Änderungs-Historie GrowControl GrowBase Pro „Beta-Version“

In diesem Dokument werden die Änderungen chronologisch aufgelistet, die für AnwenderInnen besondere Auswirkungen haben.

- **Minimal- und Maximal-Einstellungen für Luftfeuchte bei aktiver VPD-Regelung**

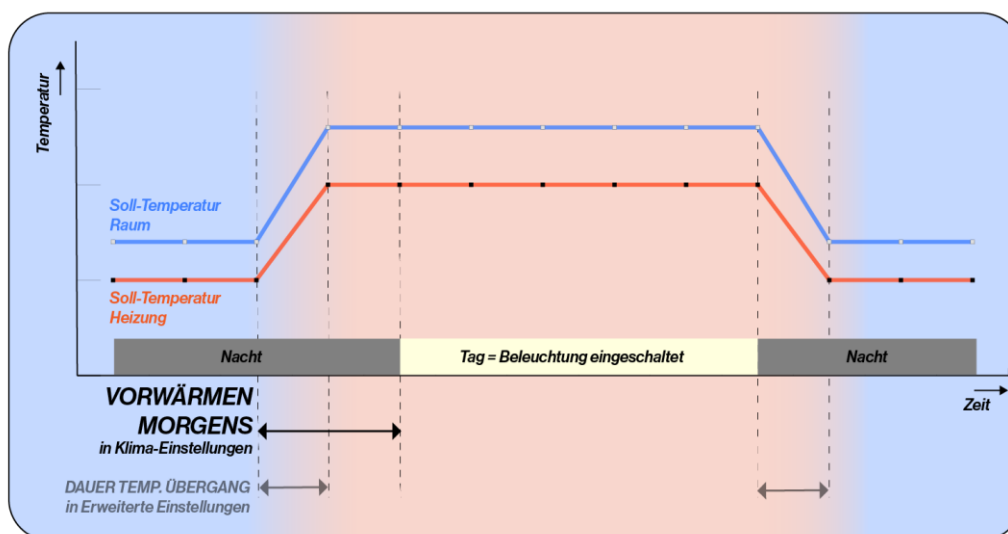
Wenn die VPD-Regelung aktiv ist, berechnet der Controller die benötigte Luftfeuchtigkeit bei gegebener Blatttemperatur, um den gewünschten VPD-Wert zu erreichen.

Im Bereich Erweiterte Einstellungen kann nun mit den Einstellungen RH MIN für VPD und RH MAX für VPD der erlaubte Luftfeuchte-Bereich eingestellt werden.
